INFORME MENSUAL DE INTERVENTORÍA No.26

**PERIODO
01 AL 30 DE ABRIL DEL 2024**

**INTERVENTORIA TÉCNICA, ADMINISTRATIVA, FINANCIERA, AMBIENTAL,
JURÍDICA Y SUPERVISIÓN TÉCNICA INDEPENDIENTE PARA LA CONSTRUCCIÓN
DEL CENTRO ADMINISTRATIVO MUNICIPAL DE ENVIGADO (CAM), EN
CUMPLIMIENTO AL CONVENIO INTERADMINISTRATIVO
ENV-09- 09-0926-21, ACTA DE EJECUCIÓN N°9**

**CONTRATO DE INTERVENTORÍA No. DESur-IP-36-2022
CONSORCIO CAM 2022**

- **Rampa de Conexión entre Plataforma y Torre Norte:**

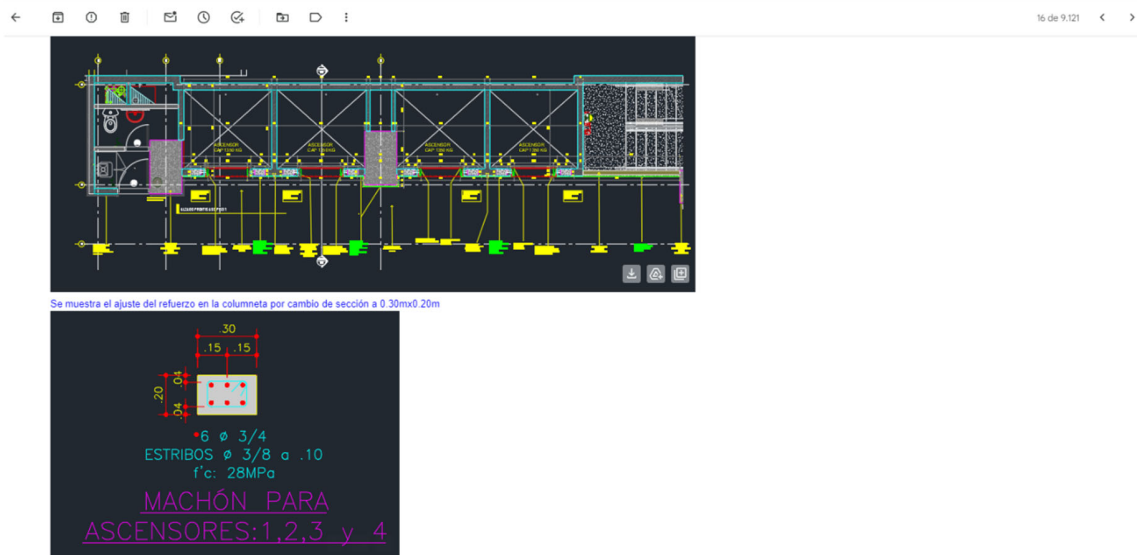
Por solicitud de DESur y en cumplimiento a las exigencias realizadas por Seguridad Humana, los diseñadores del proyecto ajustaron ubicación de rampa donde se garantizan el cumplimiento de pendientes máximas y la construcción de pasamanos a lo largo de toda la rampa.

Sin embargo, se manifiesta desde Interventoría que, a la fecha, el contratista de obra se encuentra realizando el armado y vaciado de la losa en concreto para la plataforma, por lo cual, es necesario tener claridad por parte de la diseñadora estructural, de los ajustes de refuerzo necesarios en esta área y poder dejarlos embebidos en la losa antes de realizar el vaciado del concreto.

3. **CERRAMIENTO MURO EJE 5 Y ESTRUCTURA METÁLICA:** Teniendo en cuenta que para el cerramiento del "Eje 5" en el Auditorio; se tienen propuesto muro en bloque de concreto ver correo del 01 de abril de 2024.

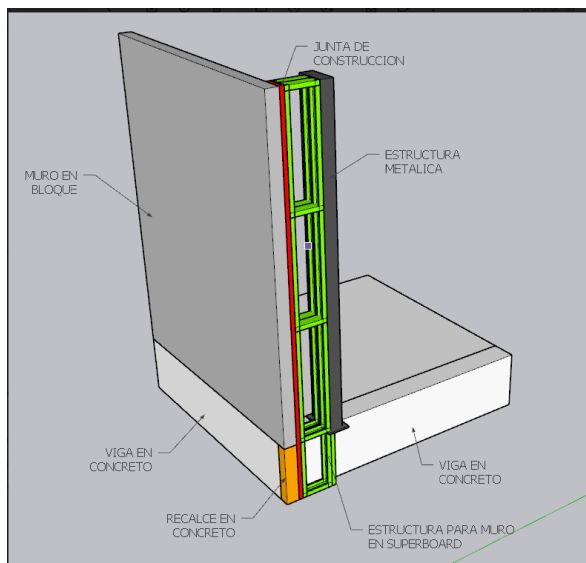
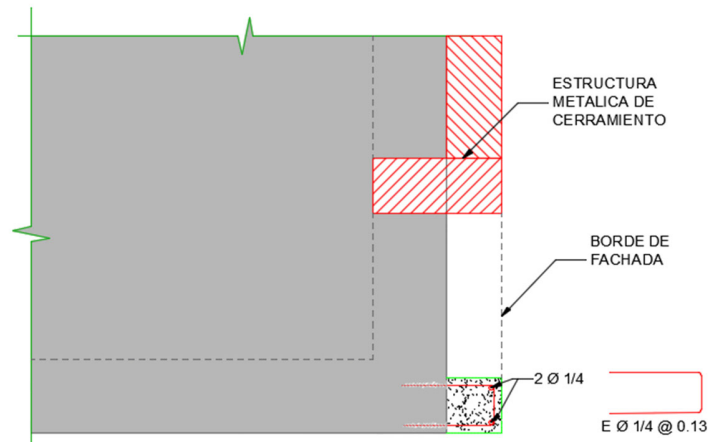
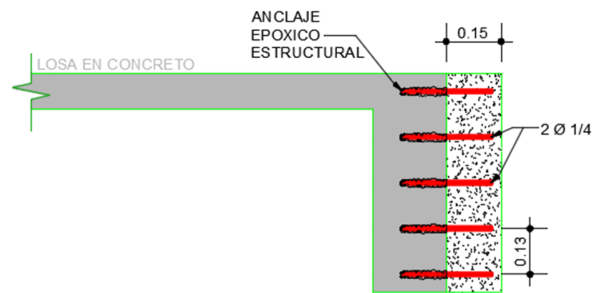
Como está planteada la estructura metálica desde el diseño y por tanto, como quedó construida. La fachada en la que se va a instalar las placas de Superboard y posteriormente, el enchape Royal Dorado; está desplazada a cara de viga de concreto 15 cm aproximadamente.

Por desplazamientos diferenciales, se debe generar+ una junta constructiva entre la estructura de Superboard y la mampostería en bloque de concreto.

Teniendo en cuenta estas consideraciones; en obra nos surgieron dos posibles opciones para garantizar junta de construcción entre materiales y alineada de este muro de fachada:

Se solicita revisión y aprobación de detalle por parte del estructural de dicho recalce.

De estas opciones por parte del arquitecto Juan Carlos se aprobó la segunda opción que corresponde a:

Opción 2: construir el muro en bloque de concreto hasta el "hilo" del muro en Superboard, de esta forma, se podría tener la junta constructiva en el costado norte y costado sur del Auditorio; generando que la fachada occidental no quede con esas juntas en cada uno de los costados y que únicamente tenga las de la modulación de la chapa Royal. **Sin embargo, sería necesario realizar un recalde en concreto para garantizar los 15 cm de apoyo de la mampostería en concreto**, es decir, no podemos dejar el bloque en "voladizo" y sería necesario vaciar una especie de "cordón" en vertical para apoyar los 15 cm de muro.

Buenas tardes Sebastian, la junta debe ser la segunda opción hacia los costados sur y norte del auditorio, haciendo el recalce de la viga.

Se aprobó la opción del recalce para que la junta quede lateral y no hacia la cara de la avenida del poblado desde arquitectura. Ana milena me dice que se puede hacer uso del detalle de ménsulas para hacer ese apoyo para el muro.

4. ESTRUCTURA METÁLICA EJE G (TEATRO)

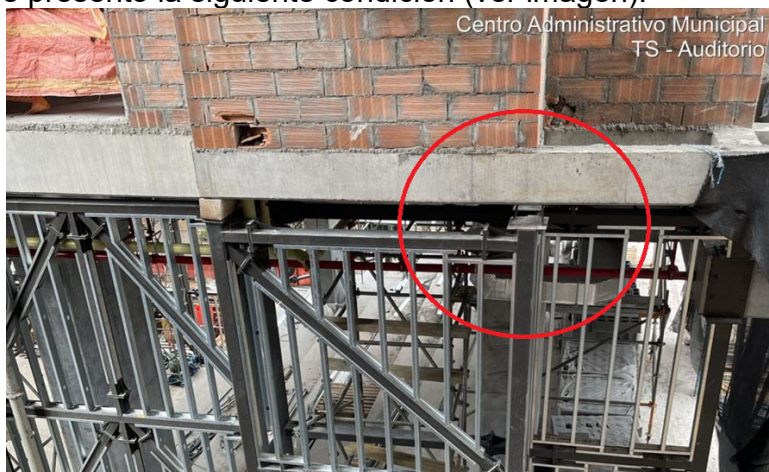
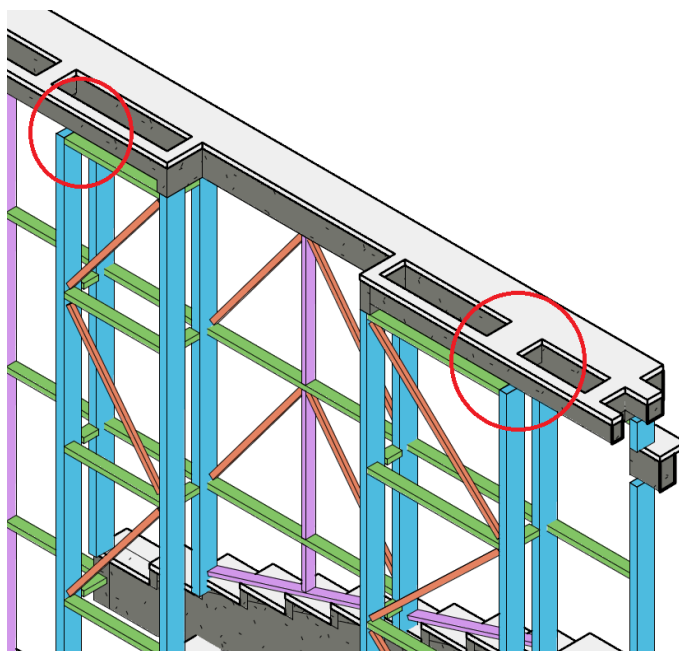
Teniendo en cuenta que se viene finalizando la instalación de estructura metálica para muros perimetrales del Auditorio. En el área de buitrones paralelos al “eje 5” y sobre el “eje 5” del proyecto, se presentó la siguiente condición (ver imagen):

Se resalta en un círculo rojo, apoyo de la estructura metálica que no quedó alineado con viga de concreto de Piso 3, por esta razón, no es posible garantizar fijación superior por medio de platinas y pernos.

Es importante señalar que, en planos iniciales de diseño, estos puntos se muestran sin apoyarse o pegarse a la estructura de concreto (ver imagen). Por tanto, solicitamos por favor, se revise estas condiciones y se confirme que no es necesario apoyo en estos puntos en específico.

Este tema está pendiente por parte del diseñador estructural metálico

Los elementos de fachada si requieren apoyo y anclaje en vigueta superior. Pueden emplear el detalle que referencian en el email (detalle 7), simplemente que el fabricante ajuste el detalle a las medidas reales en campo. La pestaña se genera entonces es hacia el exterior de la fachada.

5. VENTILACIÓN DE BAÑOS EN PISO 9.

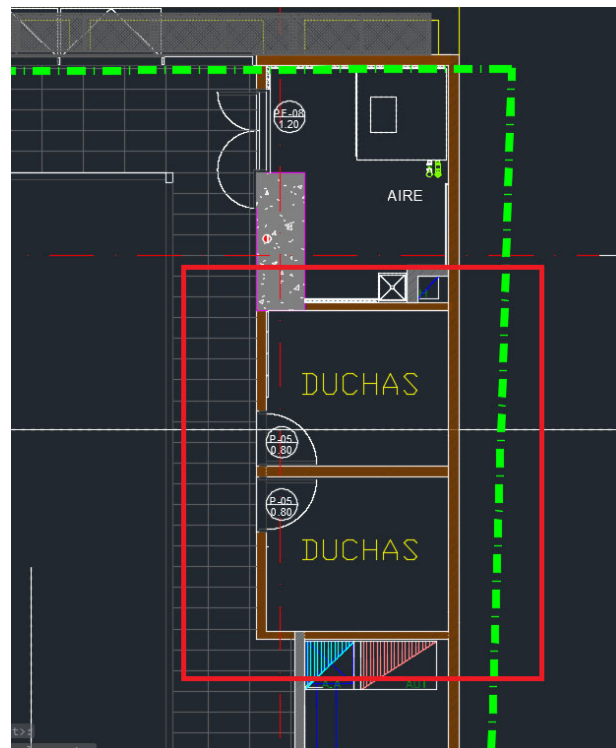
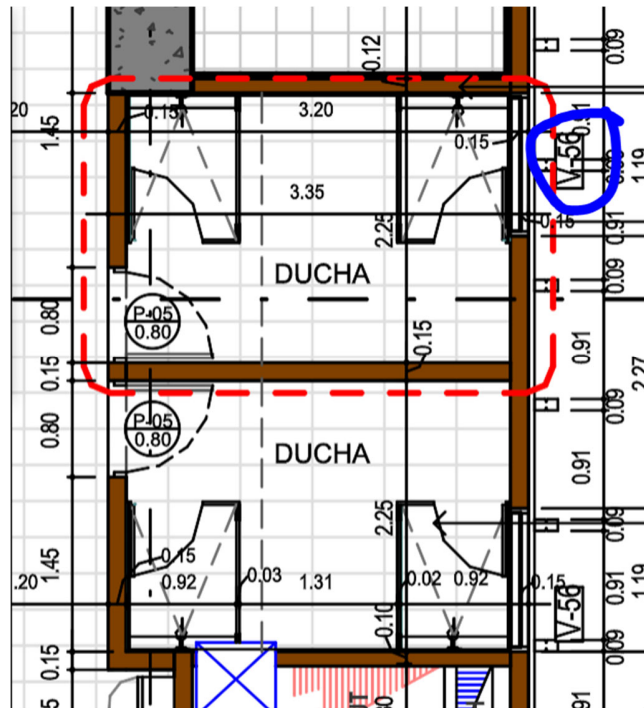
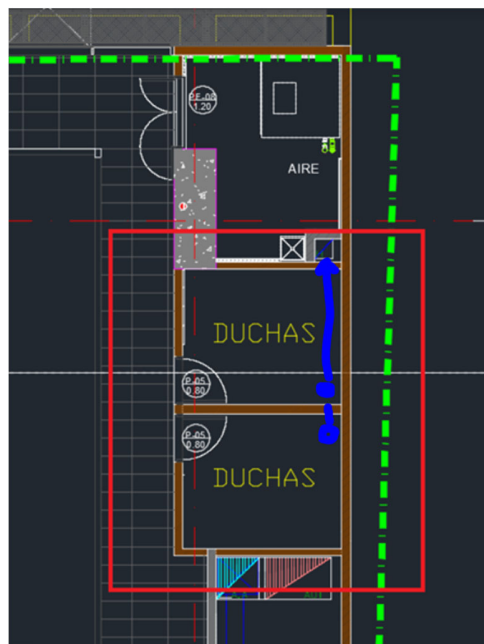
De acuerdo a lo mencionado en días pasado; se recuerda la necesidad de revisar la ventilación de espacio para duchas que se tiene en Piso 9 de Torre Sur. En los últimos planos entregados por arquitectura y donde se ajustó la cabida del edificio en el costado oriental; no se mostraron ventanas o sistema de ventilación mecánica para estos espacios, por tanto, se construyó de esta manera.

Es importante que se revise esta condición con diseñadores y se entregue propuesta de sistema mecánico o posible ventana en estos cuartos de duchas.

Se solicita de acuerdo a su respuesta entrega del plano actualizado de la arquitectura donde se encuentran las ventanas o detalle de los extractores.

En el último plano se actualizó la arquitectura dejando ventanas para las duchas, se deben dejar sea ventanas o 2 extractores individuales tipo plafón centrífugo con damper de gravedad integrado de 200 cfm para baño conectados a una tubería pvc de 6" que descarguen al buitrón hidrosanitario, dejamos abierta cualquiera de las dos opciones para que la interventoría técnica evalúe cual es más conveniente en este momento para el proyecto.

El detalle de las ventanas está en el cuadro de ventanería son éstas que estaban originalmente en el diseño inicial las V-56.

En el caso en que no haya ventanas se debe poner el extractor sugerido en estos puntos descargando al buitrón hidrosanitario.

6. Colisión de estructura metálica teatro de muro sobre el “Eje H14”.

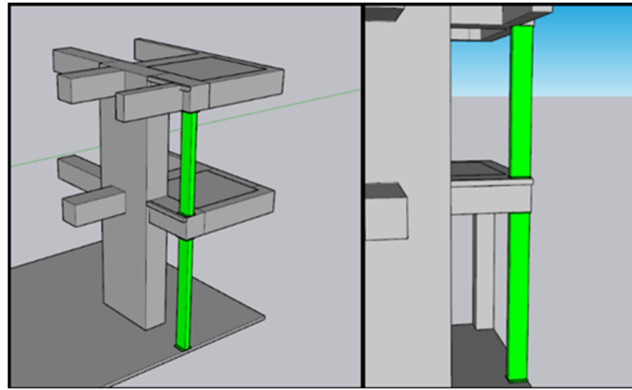
Durante el comité de diseños realizado el día 30 de enero de 2024 en las oficinas de e+ ingeniería, por parte del Consorcio CAM 2022 se informó a los diseñadores que, al momento de realizar la instalación de la columna metálica que conforma el muro lateral del “Eje H” para el cerramiento del Auditorio; se pudo evidenciar, que esta columna se intercepta con la viga de concreto “V2-14”.

Se revisó esta condición con los diseñadores estructurales; se definió que es necesario ajustar y realizar los cambios necesarios en la columna metálica. Es decir, no se puede realizar ningún ajuste a los elementos de concreto en ese borde, ya que es una viga principal y se encuentra en voladizo.

Por esta razón, en obra por medio del proveedor de la estructura metálica (ESMETALCO), propuso instalar la columna metálica en dos tramos y anclar este elemento con platinas, en la viga de concreto intermedia con la que se intersecta (ver imágenes).

La propuesta resultante se compartió a Coninsa el 16 de febrero de 2024, está pendiente aprobación y/o visto bueno del diseñador de la estructura metálica.

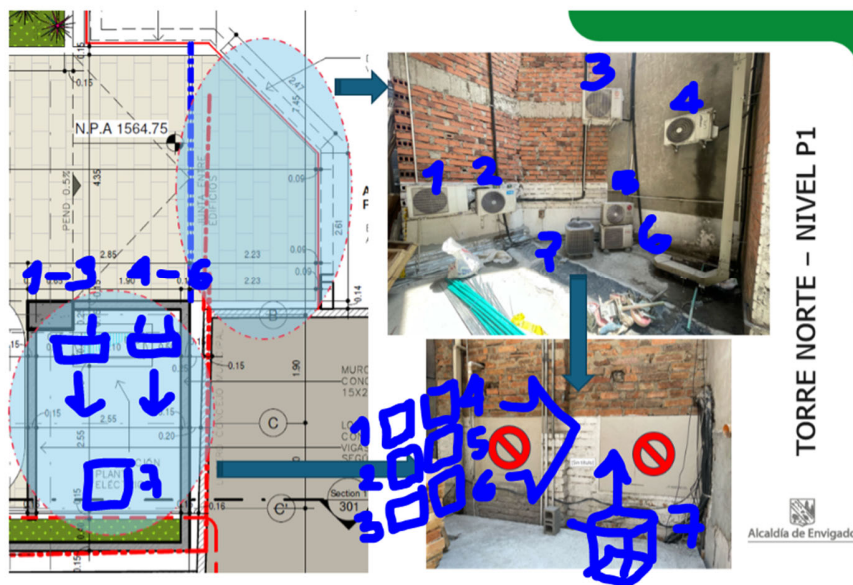
- Está pendiente el detalle mocheta en acceso baños para cumplir con espacio para personal con movilidad reducida de acuerdo a último detalle enviado por arquitectura. En torre sur se lleva construido hasta piso 12 el machón.

¿De acuerdo a lo anterior, este detalle quedará ajustado con el nuevo planteamiento en diseño en piso 1?

Ya se había dado respuesta a la consulta de la mocheta del buitrón del baño de discapacitados el 18 de marzo

Si, se incluirá en el plano de rediseño de piso 1 (recordar que estamos pendientes de los planos actualizados de lo que se requiere según lo conversado en comité y posterior a la aprobación de la cotización de lo recibido se procederá a rediseñar).

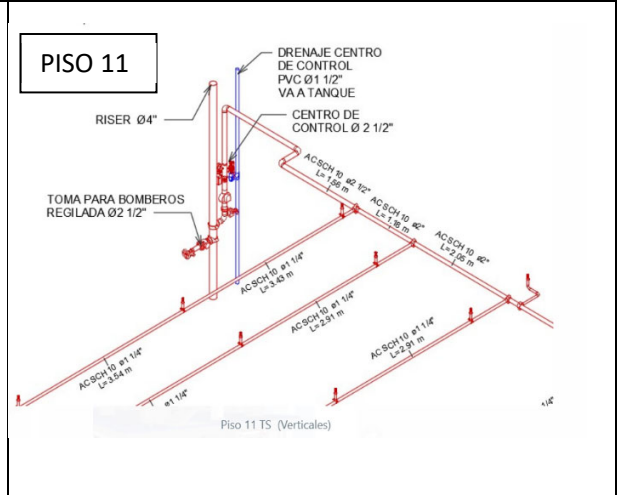
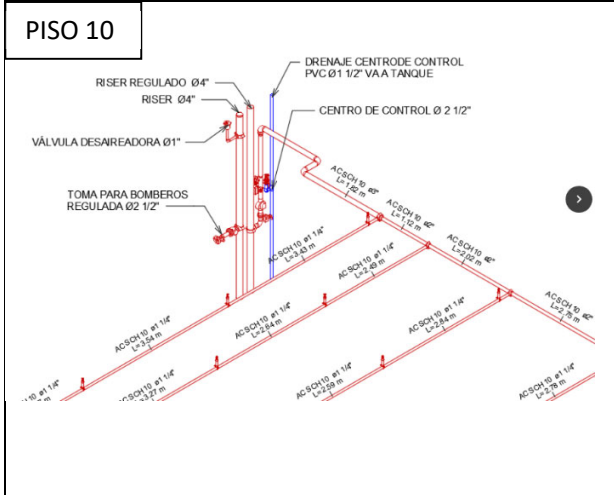
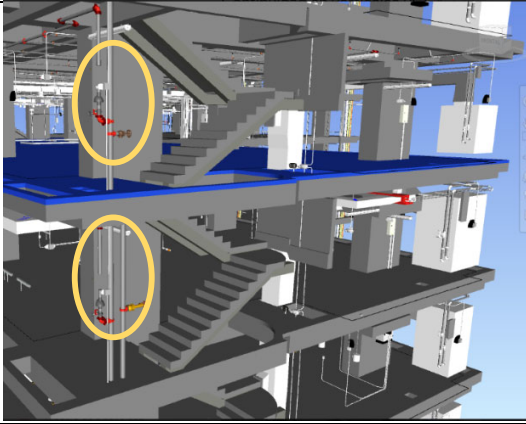
El 15 de abril de 2024, se envió plano de autocad del levantamiento de la alcaldía existente en la zona de conexión con el nuevo CAM. La inspección no permite validar anchos de vigas e identificar otros elementos, ya que los cielos rasos y acabados esconden la estructura.

Se solicitó información de planos al Municipio a través de Desur los cuales manifestaron que buscarán la información ya que los planos solo están de forma física, una vez se tengan se facilitarán a Coninsa para el diseño inicial de la conexión hacia el edificio existente.

Por favor comunicar si podemos hacer el diseño con la información que tenemos debido a que no hay manera de saber las condiciones del elemento en el edificio existente que va a recibir los anclajes, podemos hacer el diseño pegándonos de nuestra estructura y dejar el anclaje al edificio existente a validar con el contratista cuando tenga acceso al punto de contacto (que se bajen cielos y se sepa en que condición es posible pegarse a la estructura existente).

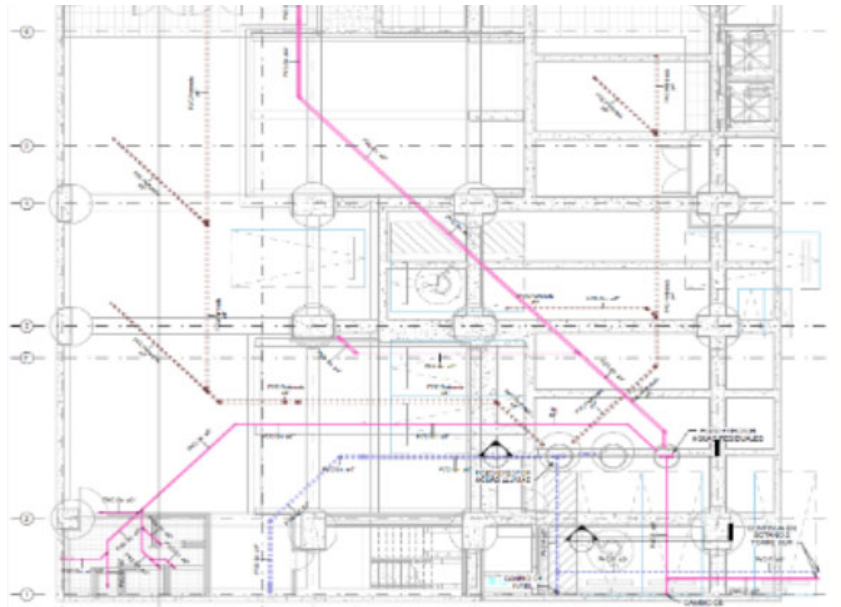
Los PDF enviados de la RCI, si bien se evidencian cambios; especialmente en los montantes. En el cuadro de modificaciones del rótulo de los planos, se mantiene la misma versión, es decir, se tendirán 2 juegos de planos con la misma versión. Es importante que, cada vez que se ajusta algo en los planos, se vean reflejados en el cuadro de modificaciones, para llevar un correcto control de planos.

Se recibe por wetransfer planos RCI Torre norte y torre sur con la corrección de toma de bomberos.
